Samenvatting inspectie

Sportpark Meentweide / Aristoteleslaan 2 / 1274KZ Huizen / 2022

Situatieschets

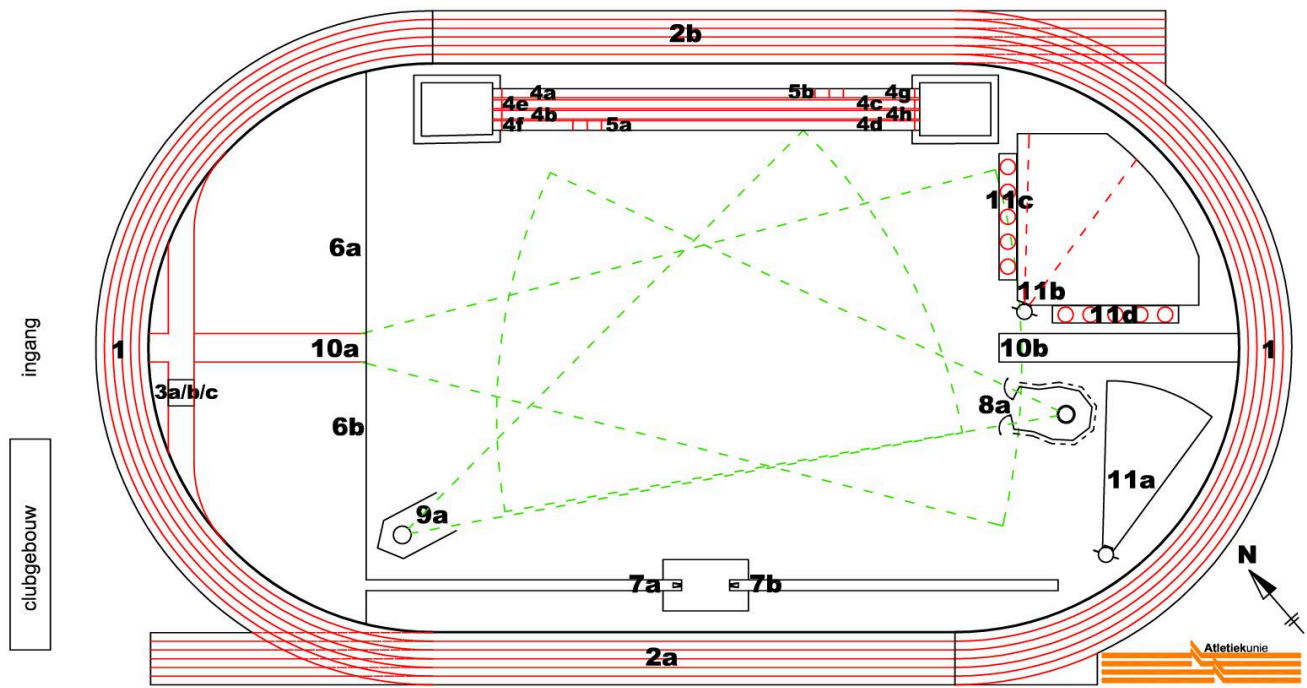
1. Voorziening 7B voor polsstokhoogspringen was tijdens de inspectie niet veilig en niet wedstrijdgeschikt, maar kan veilig en wedstrijdgeschikt gemaakt worden door het correct plaatsen van de op de accommodatie aanwezige landingsmat volgens Wedstrijdreglement TR28.12 en van de staanders volgens Wedstrijdreglement TR28.1 en TR28.8 t/m 10. De veiligheid en de wedstrijdgeschiktheid zijn dan ter beoordeling van de wedstrijdleider.
